臺南市「建築執照建築法令複核小組」第五次會議會議記錄

時間：一〇〇年九月二日（星期五）上午九時三十分

主旨：有關耀森建設有限公司申請位於本市永康區永保段999-9地號等5筆之建造執照乙案，疑有不符臺南縣畸零地使用規則之處，請貴會於臺南市建築執照建築法令複核小組會議中提請討論，檢送旨揭執照圖說乙份供參，詳如說明，請查照。

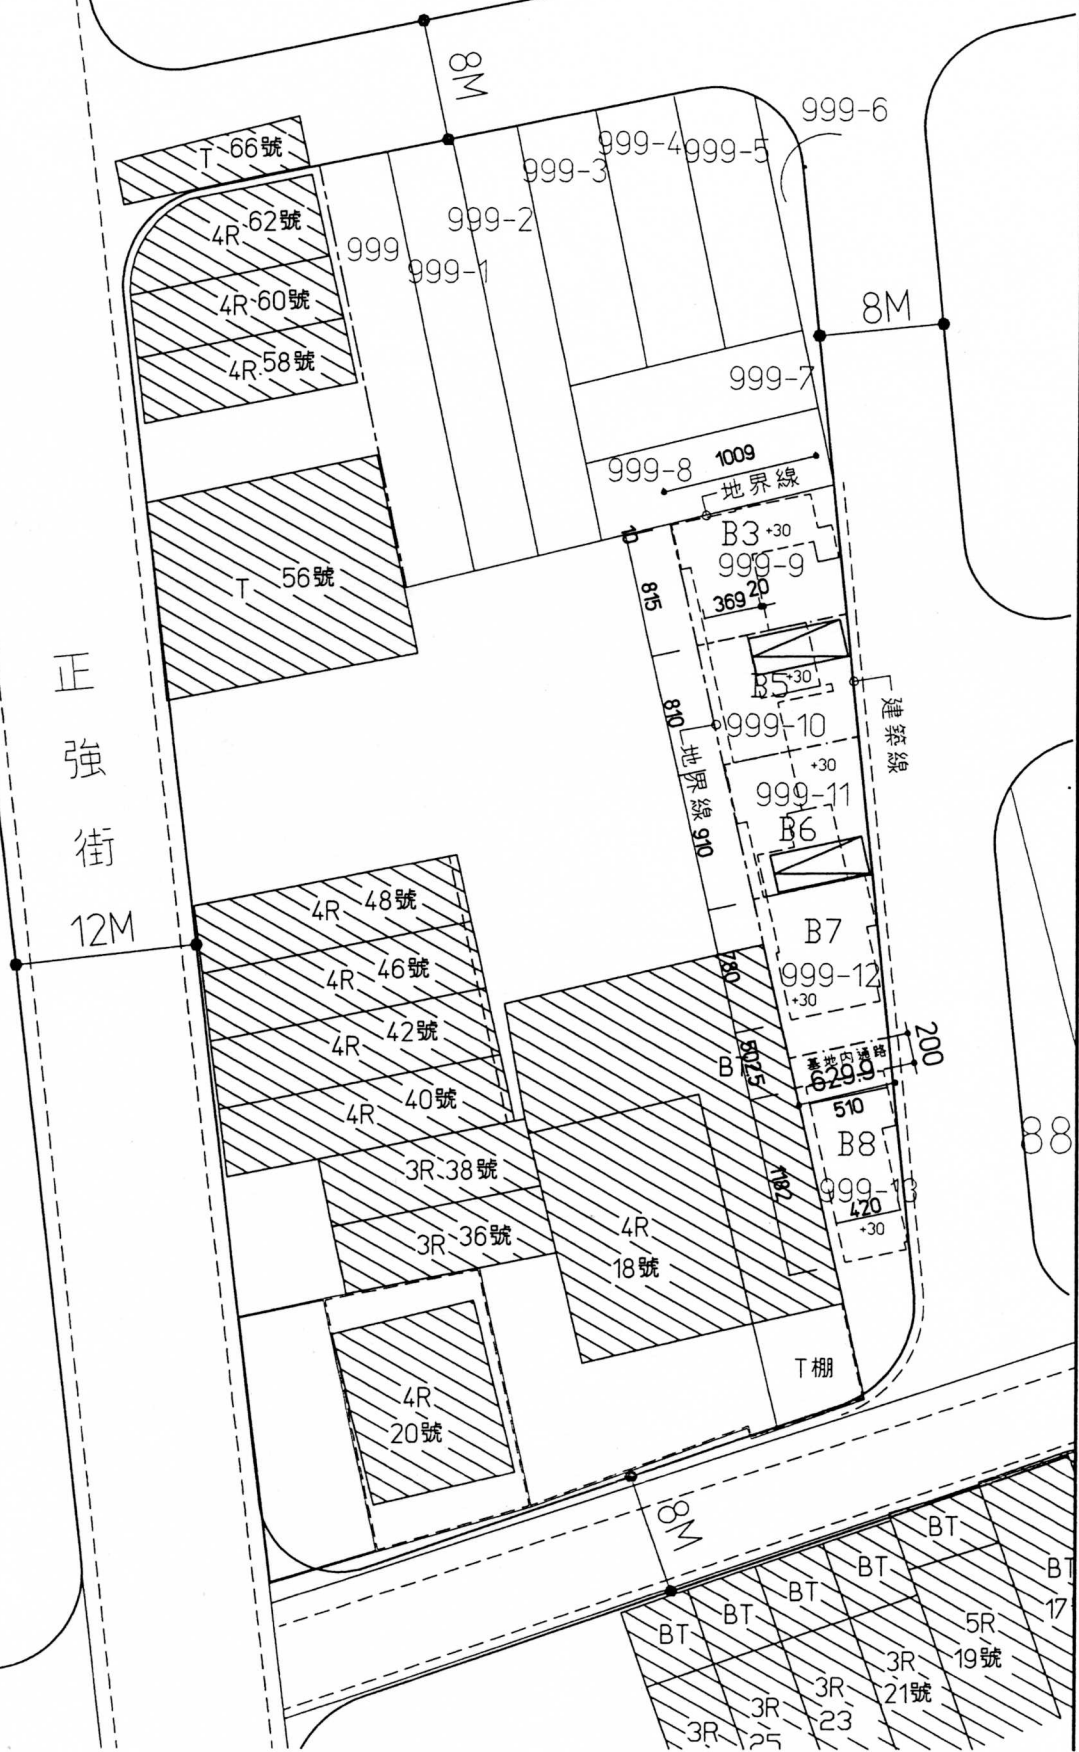
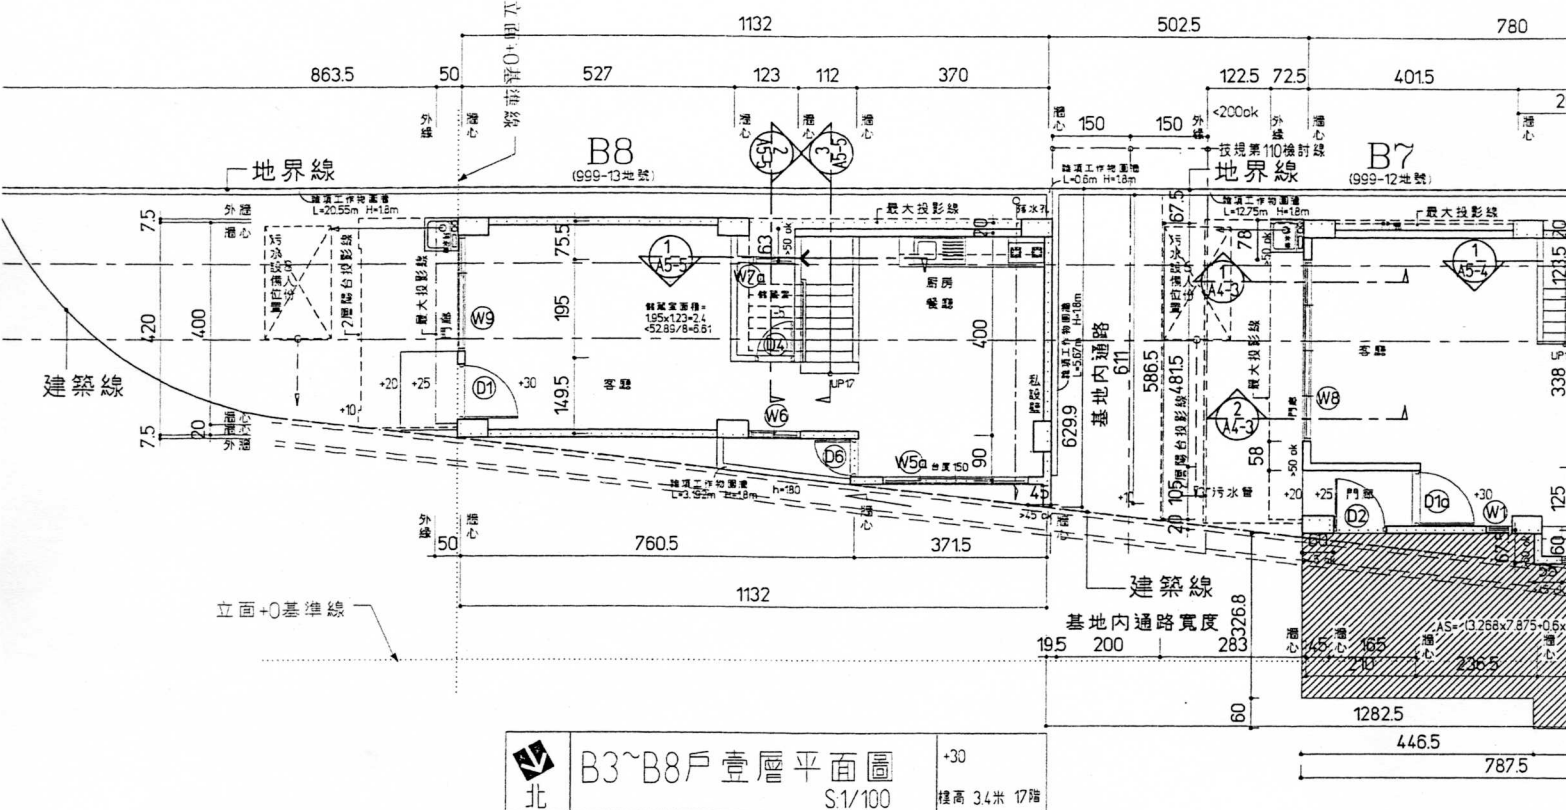
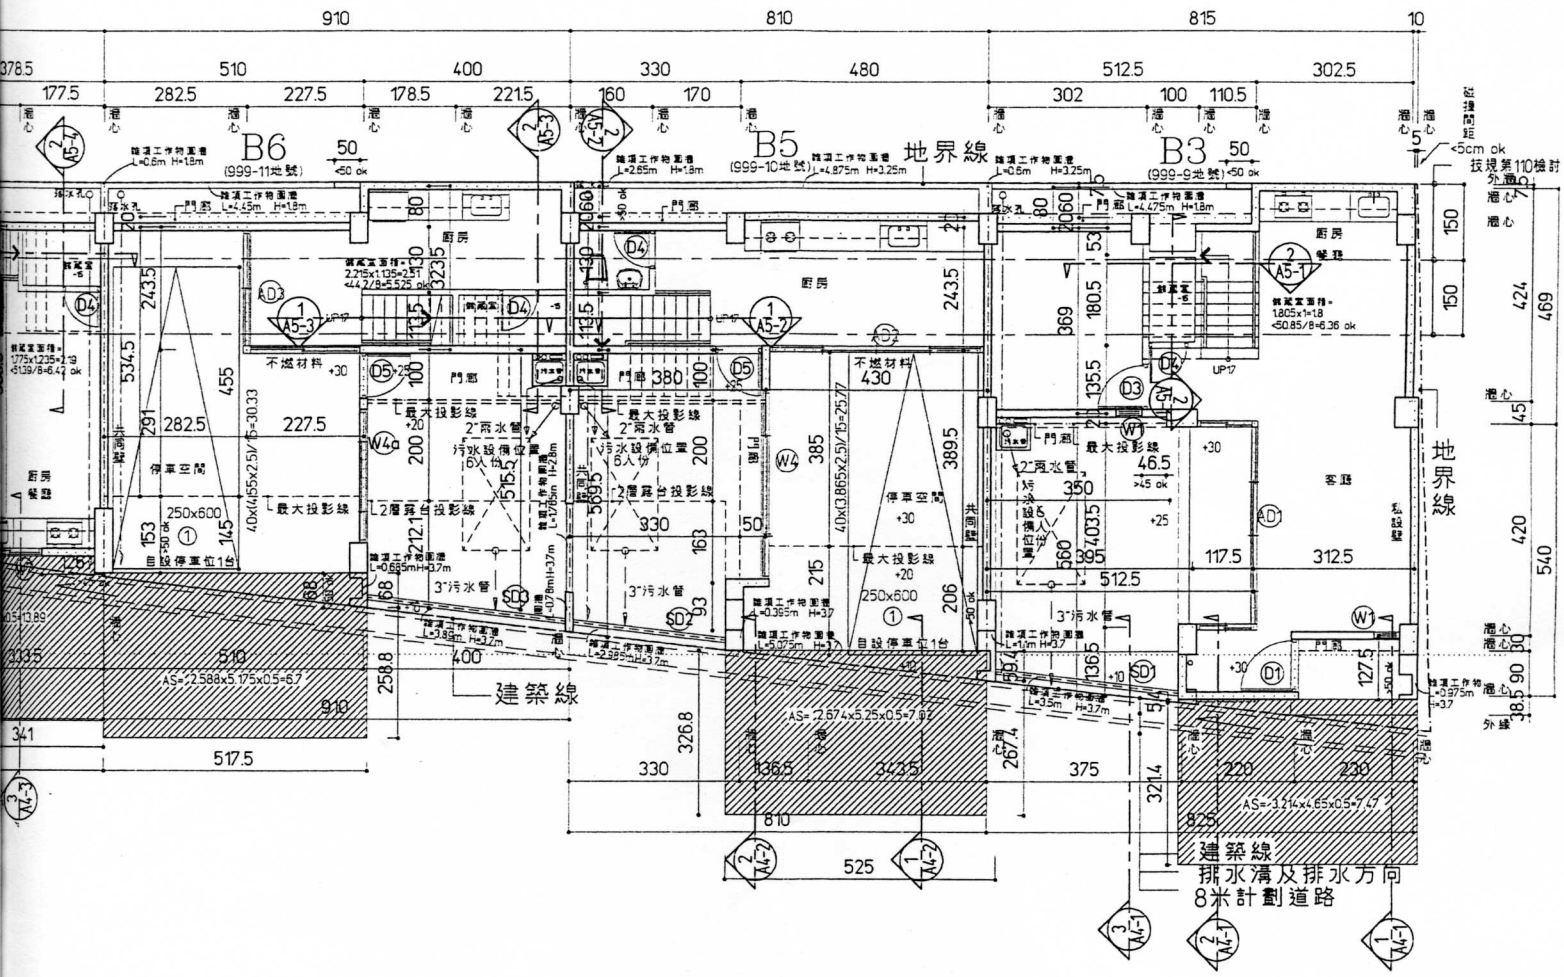
提案七：建築基地已臨接建築線，如基地自行增設符合本編第 2 條之私設通路，於檢討畸零地相關規定時，得否以私設通路做為面前道路檢討最小寬度及最小深度，詳如說明，提請討論。(提案人：臺南縣建築師公會)

- 一、依李宗鴻建築師100年5月9日申請書辦理。
- 二、經查臺南縣畸零地使用規則第3條第1項第1款及第6條第1項之規定，本案B7戶面臨道路應為8M，檢討其最小寬度應為6.5M、最小深度為8M，應無法將最小寬度、深度置於基地內，本案以基地內通路作為面前道路檢討畸零地，似有不符之處。

決議：依據附件圖說，該申請建築基地非屬畸零地。
